RESOLUCIÓN No. 3238 DEL 30 DE DICIEMBRE DE 2024, ARMENIA, QUINDÍO

"POR MEDIO DEL CUAL SE NIEGA UN PERMISO DE VERTIMIENTO DE AGUAS RESIDUALES DOMÉSTICAS GENERADAS POR UNA (1) VIVIENDA CAMPESTRE QUE SE PRETENDE CONSTRUIR EN EL PREDIO DENOMINADO 1) LT 15 DE LA PARCELACION EL TERUEL UBICADO EN LA VEREDA HOJAS ANCHAS DEL MUNICIPIO DE CIRCASIA (Q) Y SE ADOPTAN OTRAS DISPOSICIONES"

CONCEPTO TÉCNICO PARA TRAMITE DE PERMISO DE VERTIMIENTO CTPV-586-2024

FECHA:	13 DE DICIEMBRE DE 2024
SOLICITANTE:	JOSE ROLDAN MARIN CIFUENTES
EXPEDIENTE N°:	6643-2024

Imagen 2. Capacidad de uso de suelo en la ubicación del vertimiento

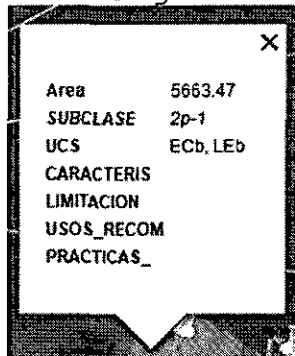
Según lo observado en Google Earth Pro, se evidencia que el punto de descarga se encuentra por fuera de polígonos de Suelos de Protección Rural y de Áreas y Ecosistemas Estratégicos. Además, se evidencia que el punto de descarga, se encuentra sobre suelo con capacidad de uso agrológico 4C-1 (ver Imagen 2).

Imagen 3. Drenajes existentes en el predio

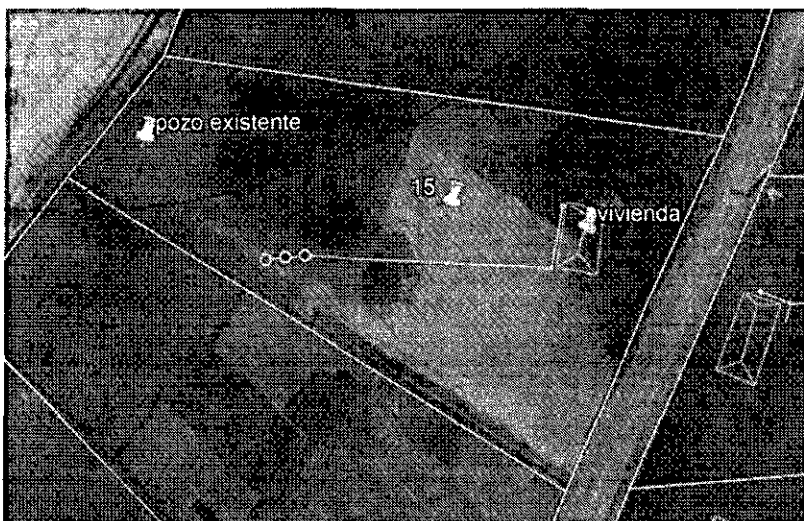
De acuerdo al "INFORME VISITA TECNICA PREDIO PRADERAS DEL TERUEL" elaborado por los siguientes los siguientes funcionarios; Lina Marcela Alarcón Mora (profesional especializado), Lina María Gallego Echeverry (profesional especializado) y Patricia Rojas Sánchez (profesional especializado). Mediante el cual se da respuesta al comunicado interno "DG-101-2024", por medio del cual se solicitó apoyo para la realización de la visita al predio "El Teruel", con el fin de hacer revisión de los elementos naturales, determinantes ambientales y demás que se consideren; este indica lo siguiente.

Drenaje 2: se identifica nacimiento o manantial de agua al interior del predio, con surgencia de agua de manera natural desde el perfil de suelo que fluye a la superficie formando quebrada innominada tributaria de la quebrada La Bella localizado en coordenadas.

Por lo tanto, de acuerdo con las disposiciones establecidas en el "ARTÍCULO 2.2.1.1.18.2. Protección y conservación de los bosques" del Decreto 1076 de 2015 del Sector Ambiente y Desarrollo Sostenible. Al medir un radio de 100 metros a la redonda a partir del nacimiento identificado, se determina que el área de la disposición final se encuentra por dentro de la zona de conservación establecida.

- Una vez medidos 100 metros a la redonda del nacimiento identificado de acuerdo al "INFORME VISITA TECNICA PREDIO PRADERAS DEL TERUEL", el área de disposición final proyectada para el sistema de tratamiento de aguas residuales domésticas, se ubica dentro de las zonas de protección y conservación de los bosques, de acuerdo a las disposiciones establecidas en el ARTÍCULO 2.2.1.1.18.2 del Decreto 1076 de 2015 del Sector Ambiente y Desarrollo Sostenible.

Imagen 3. Drenajes existentes en el predio

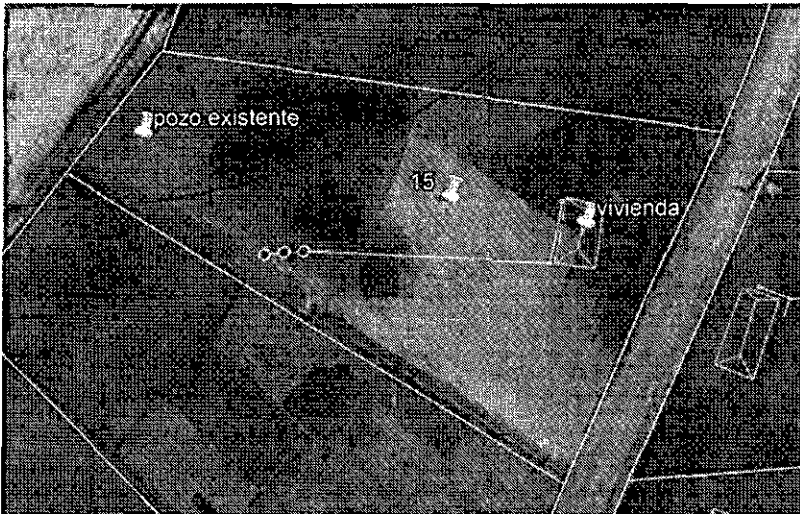
De acuerdo al "INFORME VISITA TECNICA PREDIO PRADERAS DEL TERUEL" elaborado por los siguientes los siguientes funcionarios; Lina Marcela Alarcón Mora (profesional especializado), Lina María Gallego Echeverry (profesional especializado) y Patricia Rojas Sánchez (profesional especializado). Mediante el cual se da respuesta al comunicado interno "DG-101-2024", por medio del cual se solicitó apoyo para la realización de la visita al predio "El Teruel", con el fin de hacer revisión de los elementos naturales, determinantes ambientales y demás que se consideren; este indica lo siguiente.

Drenaje 2: se identifica nacimiento o manantial de agua al interior del predio, con surgencia de agua de manera natural desde el perfil de suelo que fluye a la superficie formando quebrada innominada tributaria de la quebrada La Bella localizado en coordenadas.

Por lo tanto, de acuerdo con las disposiciones establecidas en el "ARTÍCULO 2.2.1.1.18.2. Protección y conservación de los bosques" del Decreto 1076 de 2015 del Sector Ambiente y Desarrollo Sostenible. Al medir un radio de 100 metros a la redonda a partir del nacimiento identificado, se determina que el área de la disposición final se encuentra por dentro de la zona de conservación establecida.

- *Una vez medidos 100 metros a la redonda del nacimiento identificado de acuerdo al "INFORME VISITA TÉCNICA PREDIO PRADERAS DEL TERUEL", el área de disposición final proyectada para el sistema de tratamiento de aguas residuales domésticas, se ubica dentro de las zonas de protección y conservación de los bosques, de acuerdo a las disposiciones establecidas en el ARTÍCULO 2.2.1.1.18.2 del Decreto 1076 de 2015 del Sector Ambiente y Desarrollo Sostenible.*
